**ENQUETE PUBLIQUE RELATIVE A LA DEMANDE
D'AUTORISATION EN VUE D'EXPLOITER UNE CARRIERE
D'ARGILE A CAHAIGNES Lieux-dits « le Fer à Chambre », « Le
Vide-Bouteille » et « Le Pré Magnard »**

COMMUNE DE VEXIN SUR EPTE

ANNEXES DU RAPPORT

PROCES VERBAL DE SYNTHESE DES OBSERVATIONS DU PUBLIC

Zones inondables et gestion des eaux de ruissellement

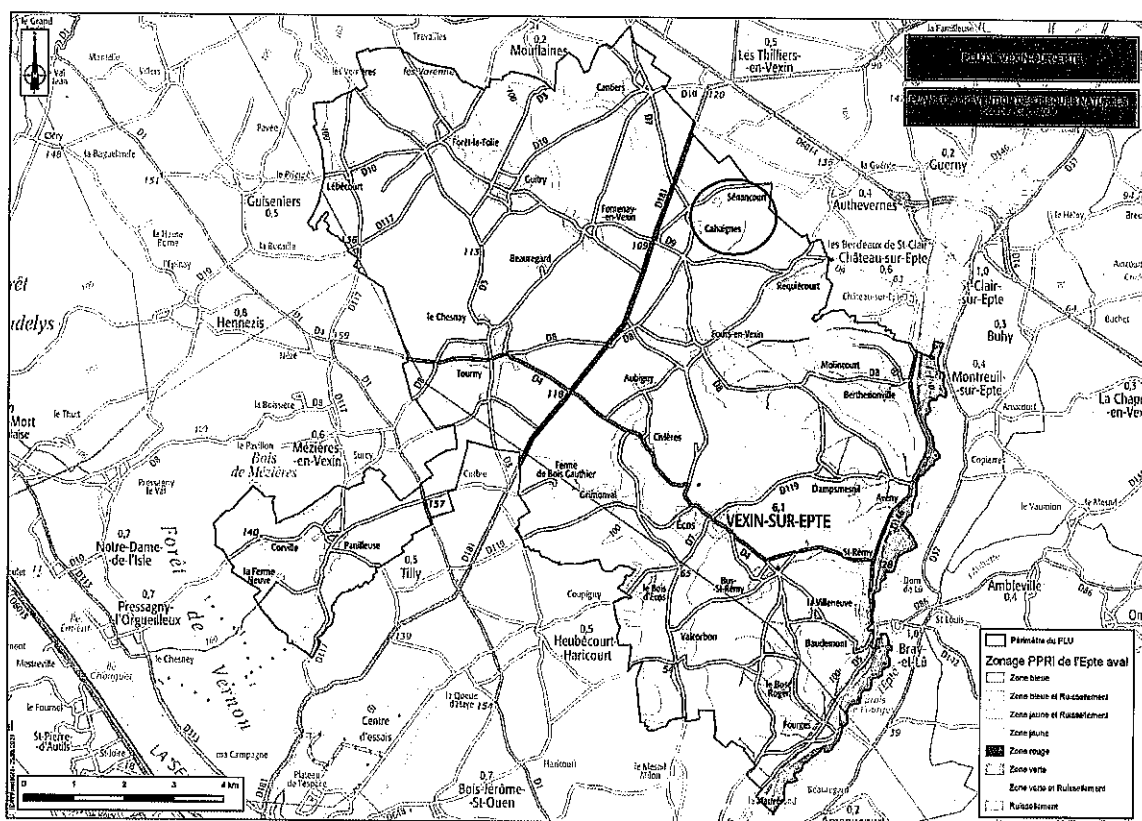
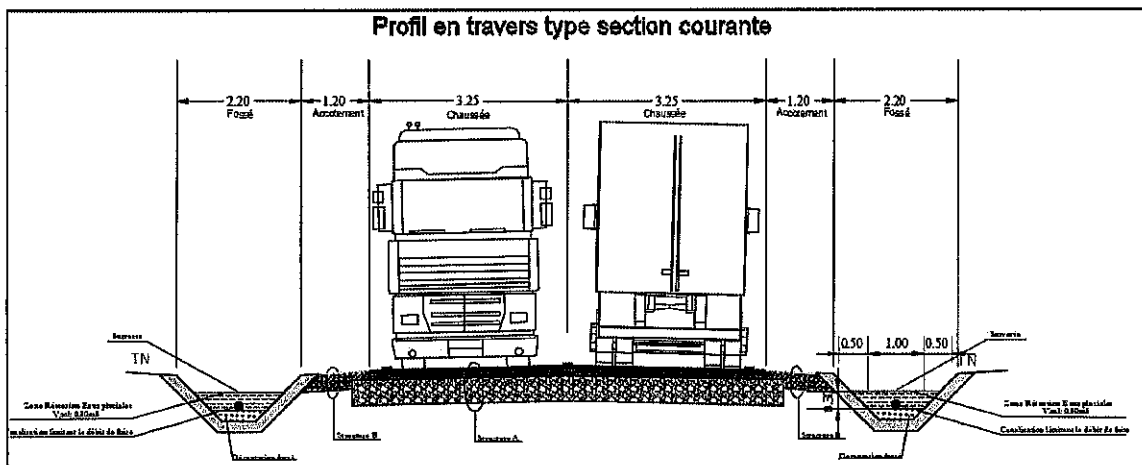
C20 : Des fossés sont prévus avec une très faible pente (0,3%). Rien n'est prévu pour les nettoyer. Du fait de cette faible pente, lorsqu'ils seront pleins, comment l'eau sera évacuée ?

Le projet de voirie intègre bien une pente continue dans le profil en long des fossés depuis le site de la future carrière jusqu'au point bas près du raccordement à l'exutoire, garantissant ainsi l'évacuation des eaux de ruissellement de la voirie en dehors des champs avoisinants la voirie.

Les fossés permettront de drainer les eaux de ruissellement et d'éviter une éventuelle inondation de la voirie. Le schéma et les caractéristiques de ces fossés ont été détaillés dans l'étude d'impact mise à jour au paragraphe III.2.5.2.

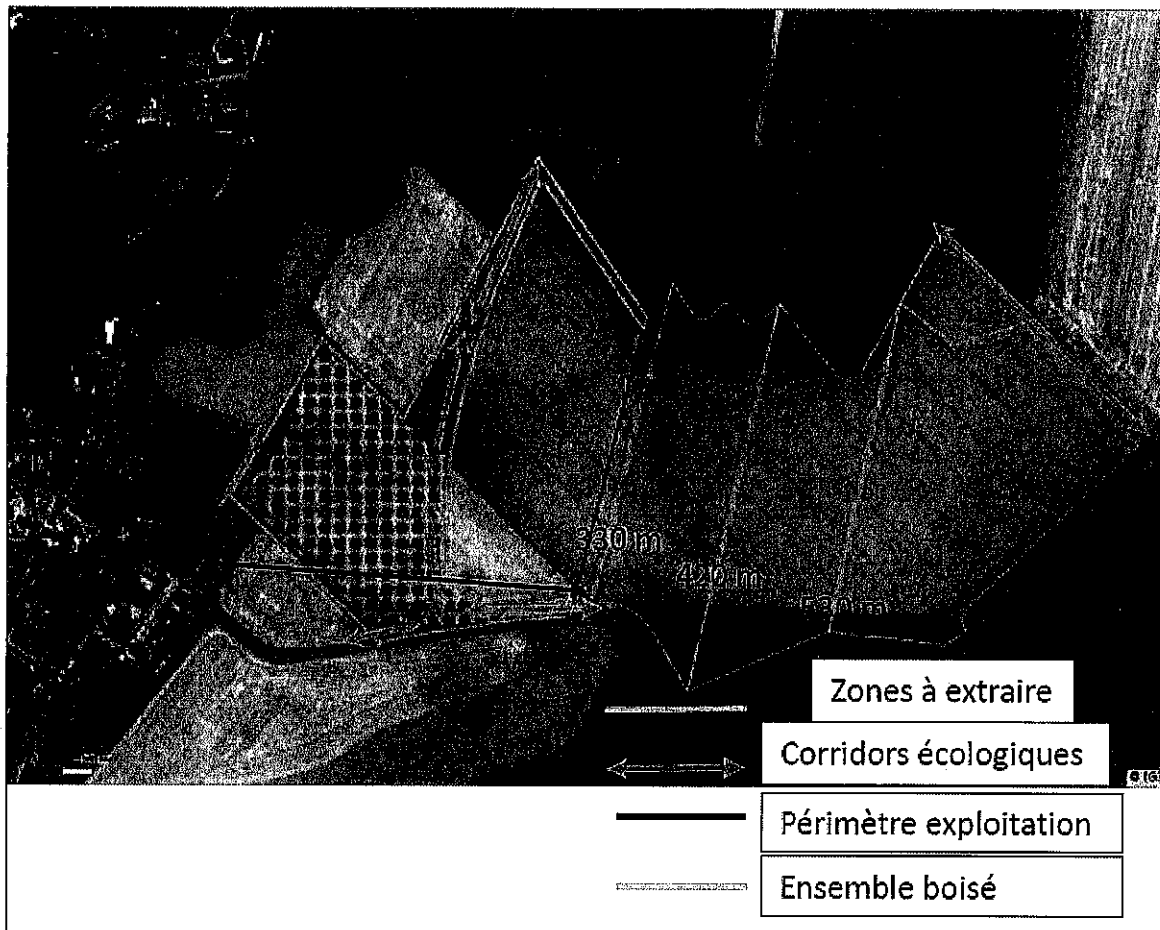
@50 : Si l'exploitation de la carrière est de façon justifiée à une distance de moins d'un km d'une zone d'habitat, par l'aménagement d'une trame verte au moyen d'un ensemble boisé (châtaigneraie, truffière, noyers ou boisement) d'une profondeur d'au moins 150 mètres, dont les arbres seront plantés avant exploitation. »

@38 : Le projet présenté à enquête publique complémentaire ne prévoit pas l'aménagement « d'une trame verte au moyen d'un ensemble boisé (châtaigneraie, truffière, noyers ou boisement) d'une profondeur d'au moins 150 mètres, dont les arbres seront plantés avant exploitation ».

C15 : Une demande de reboisement d'une zone d'une largeur de 100 à 150 m tout autour du site d'extraction avec des arbres assez hauts dès le départ de la plantation a été demandée mais malheureusement cette solution a été refusée par l'exploitant.

Par conséquent, dans le cadre du projet modifié est prévu, d'une part, la création **d'une trame verte, d'une profondeur supérieure à 150 mètres,** constituée par :

- L'implantation d'une truffière en direction des habitations dont la vue vers le site n'est pas masquée par un boisement, elle-même située à près de 150 mètres de la limite d'exploitation,
- Un corridor écologique constitué d'un boisement, d'un merlon paysager et de haies plus au nord en direction des habitations dont la vue vers le site est déjà masquée par des boisements.

1. Création d'une haie continue tout le long du chemin de Feuguerolles maintenue après la fermeture du site;
2. Création d'une haie basse;
3. Conservation/renforcement de la zone de friche;
4. Recul du merlon et modification de sa forme: courbe et moins pentu pour une meilleure intégration paysagère avec boisement en avant depuis le chemin jusqu'au boisement au Nord pour créer un nouveau corridor écologique;
5. Boisement de chênes truffiers sur toute la surface restante

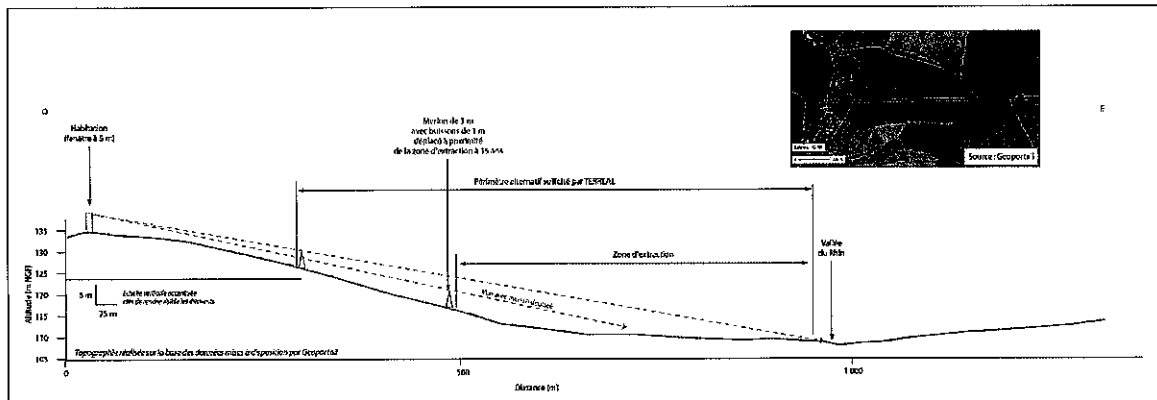
Dans le dossier actualisé, le périmètre sollicité dépasse largement le périmètre d'extraction et reste identique au périmètre initial en englobant la totalité de la parcelle ZE 177 (alors que sa partie ouest n'est pas concernée par l'extraction) ainsi que les parcelles ZE 46, ZE47, ZE 48.

Ce maintien du périmètre est à l'origine de la crainte que l'extension de la carrière soit déjà actée pour englober la totalité du périmètre.

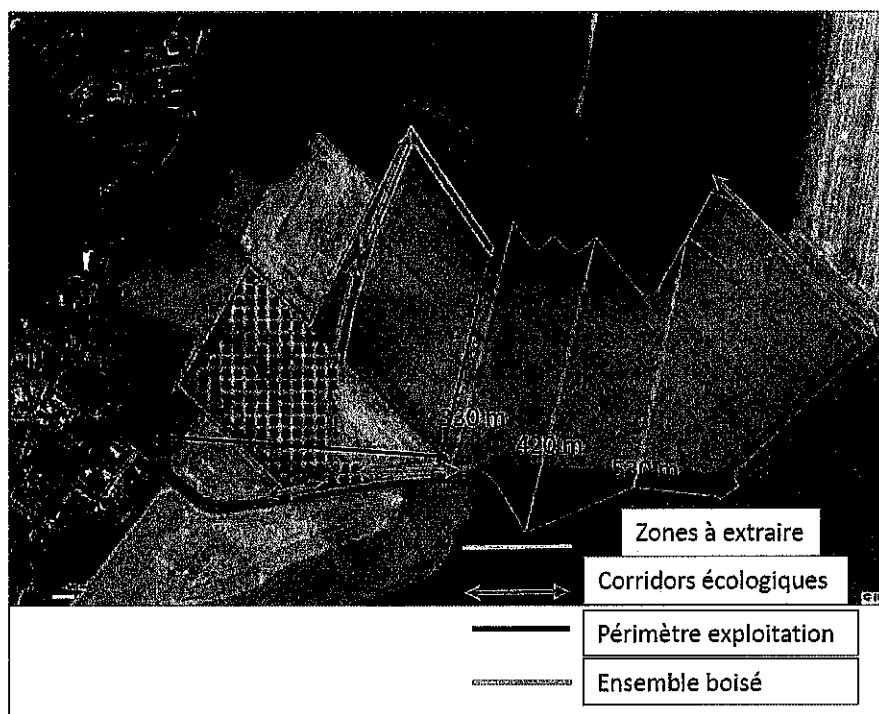
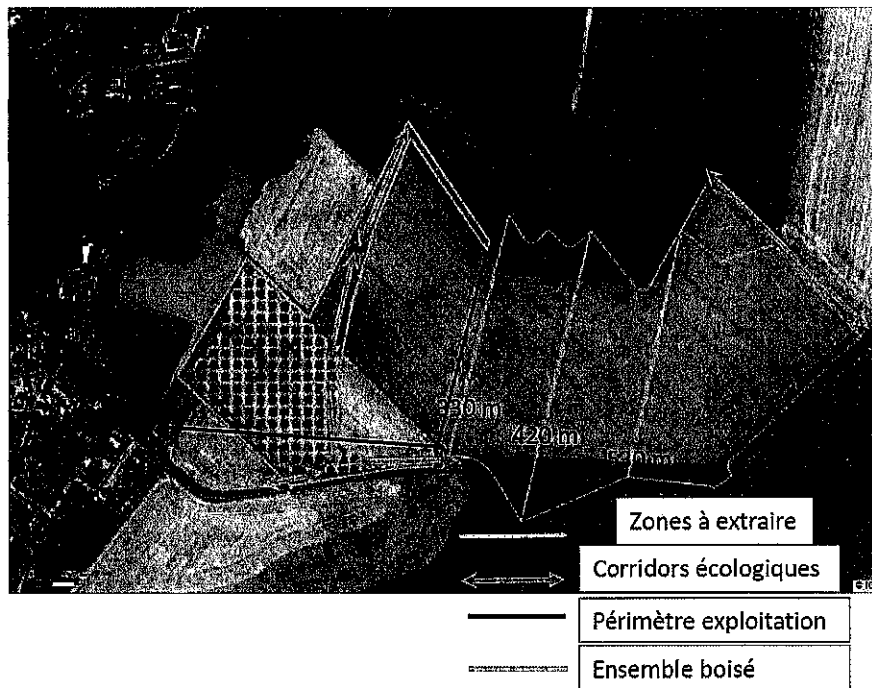
Une déposition (C20) fait remarquer que la limite d'exploitation est alors portée à 315m et non plus 330 m des maisons (trait rouge de la zone d'emprise sur la carte).

TERREAL estime que le merlon paysager fait partie de l'ICPE et a tracé le nouveau périmètre sollicité en conséquence. Si l'administration accepte que cet ouvrage soit situé en dehors du périmètre autorisé au titre de l'exploitation, TERREAL pourra reculer la limite du périmètre sollicité par rapport au bourg de Cahaignes.

Terreal propose désormais que l'emprise administrative dédiée à l'exploitation soit revue comme suit en rouge et que la zone verte d'ensemble boisé soit dédiée aux aménagements paysagers, agricoles et écologiques pour lever toute ambiguïté:
